Plan Local d'Urbanisme intercommunal

2.7 Justification des choix retenus pour la modification simplifiée n°1

Modification simplifiée n°1

Version approuvée en Conseil de
Territoire du 10/12/2025

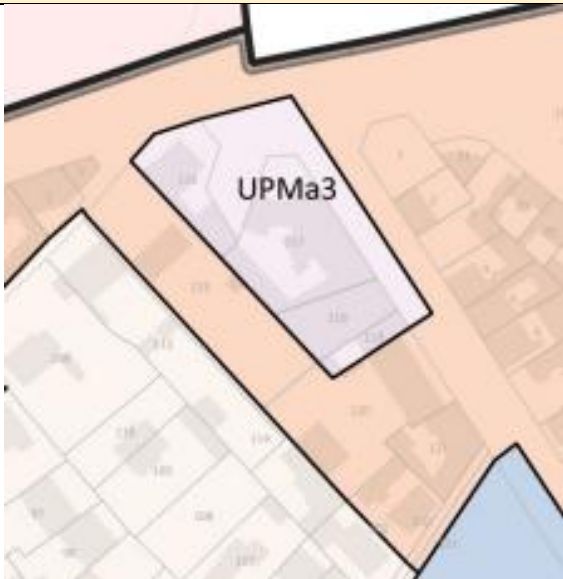
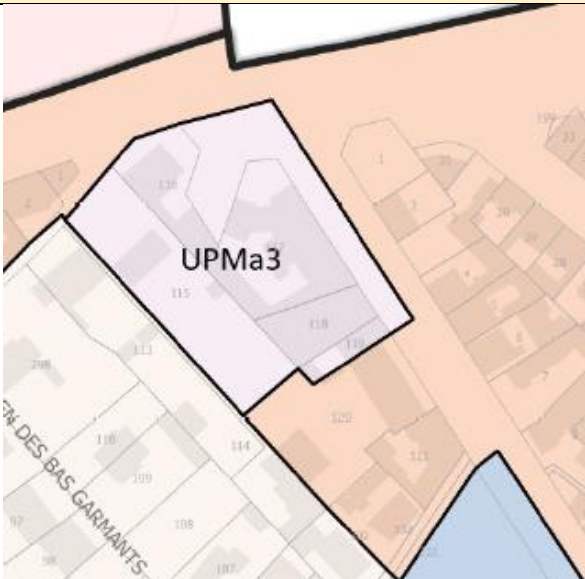
Pièce du PLUi concernée	Elément à modifier	Projet de modification	Justification de la modification
5.1 Règlement écrit Page 554 (UPPr2)	12.2.2.3 Implantation des constructions les unes par rapport aux autres sur un même terrain Lorsque plusieurs constructions non contigües sont implantées sur une même propriété, la distance de retrait doit être au moins égale à : • A la hauteur de la construction la plus haute avec un minimum de 8 mètres, lorsqu'une des façades ou partie de façade comporte des baies. • A la moitié de la hauteur de la construction la plus haute avec un minimum de 3 mètres, lorsque les façades ou partie de façade ne comportent pas de baies.	12.2.2.3 Implantation des constructions les unes par rapport aux autres sur un même terrain Lorsque plusieurs constructions non contigües sont implantées sur une même propriété, la distance de retrait doit être au moins égale à : • A la hauteur de la construction la plus haute avec un minimum de 8 mètres, lorsqu'une des façades ou partie de façade comporte des baies. • A la moitié de la hauteur de la construction la plus haute avec un minimum de 3 mètres, lorsque les façades ou partie de façade ne comportent pas de baies. Lorsque plusieurs constructions non contigües sont implantées sur une même propriété, la distance entre celles-ci doit être au moins égale à : • La hauteur à l'égout de la façade la plus haute, avec un minimum de 6 mètres, si la façade la plus basse comporte des baies, • La hauteur à l'égout de la façade la plus basse, avec un minimum de 6 mètres, si cette dernière ne comporte pas de baies et que la façade la plus haute en comporte. • La hauteur à l'égout de la façade la plus basse ou à la moitié de la hauteur à l'égout de la façade la plus haute, avec un minimum de 4 mètres, si les deux façades ne comportent pas de baies.	Cette modification a pour objet, dans la zone de projet UPPr2, de modifier la règle de distance entre deux constructions sur un même terrain pour reprendre une règle similaire à celle applicable en U4 au Plessis-Robinson. Cette nouvelle règle permet de distinguer les cas en fonction de si la baie est située sur la façade de la construction la plus haute ou sur la façade de la construction la plus basse. Cette modification est faite en UPPr1, UPPr2, UPPr5 et UPPr6.
